## Commune de Marle

### Élaboration du Plan local d'urbanisme (P.L.U.)

## 12. Comptes rendus de réunions

# Plan Local d'Urbanisme de MARLE - Etude après enquête publique

Plan de zonage provisoire faisant apparaître les dents creuses en zone urbaine

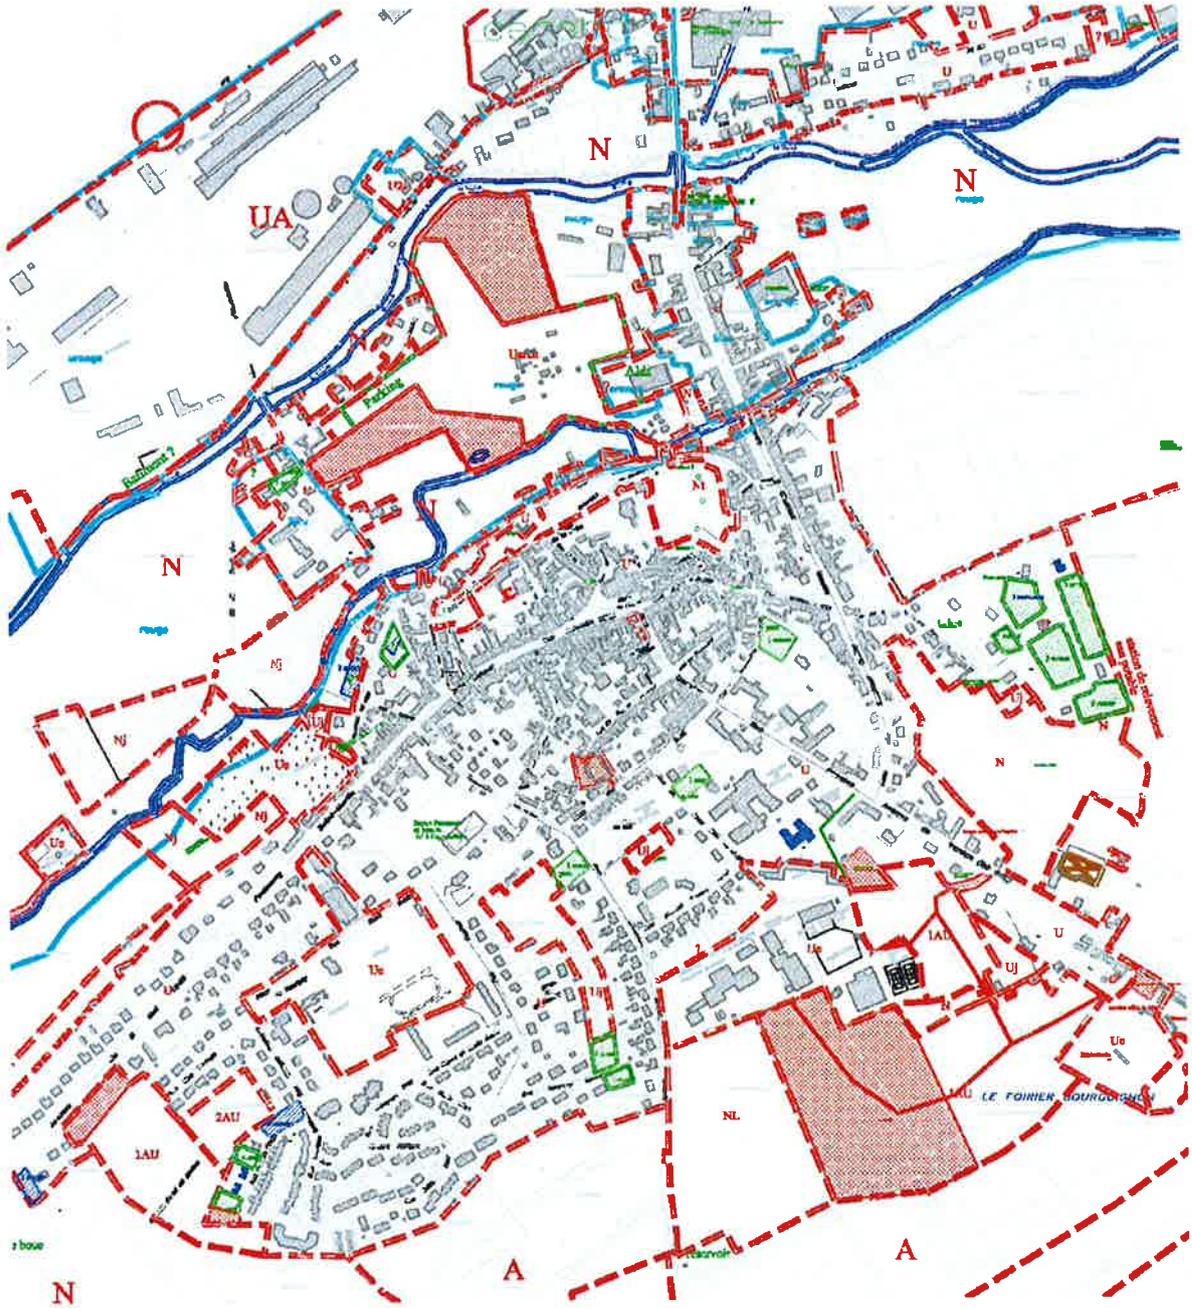
**Concernant les dents creuses au sein de l'urbanisation** : il y en a très peu. en effet, les dents creuses ou espace vide entre deux constructions sont souvent des jardins, ou parc de grande propriété. La rétention foncière est donc forte sur ces secteurs. Il faut également remarquer que le tissu urbain est relativement dense.

Les seuls espaces constructibles correspondent aux parcelles du lotissement des Charmilles ou de la rue Francis Ponge (tous deux en cours de réalisation).

Rue Ponge, des permis ne figurent pas au plan du cadastre actualisé et seront à reporter en fonction des données transmises par la mairie au bureau d'études.
